Volvo 850 / C70 I / S70 / V70

Nr art. 3151 269 332

Ilustracja 1: Wyprzęgnik

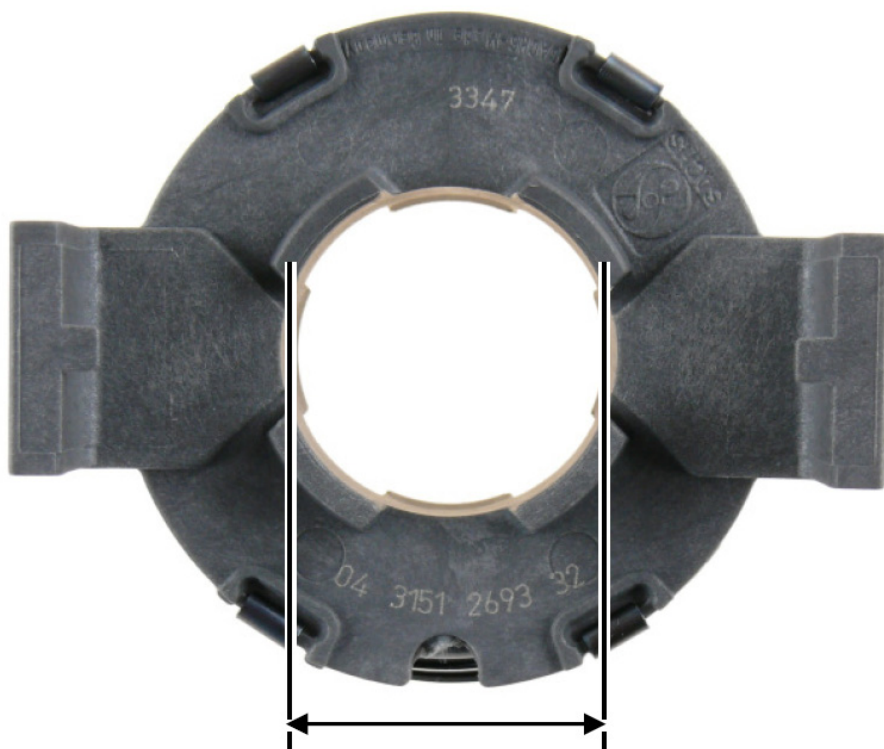
Profil prowadnicy ma kształt stożkowy. Średnica prowadnicy jest największa na końcu od strony silnika. Średnica wewnętrzna wyprzęgnika jest o 0,2 mm mniejsza niż w poprzedniej wersji wyprzęgnika (nr art. 3151 216 031).

- Mniejszy luz pomiędzy wyprzęgnikiem i prowadnicą.
- Zminimalizowane odgłosy drgań.

Podczas montażu wyprzęgnik może poruszać się z oporem na prowadnicy. W obszarze ruchu wyprzęgnika nie ma to negatywnych skutków.
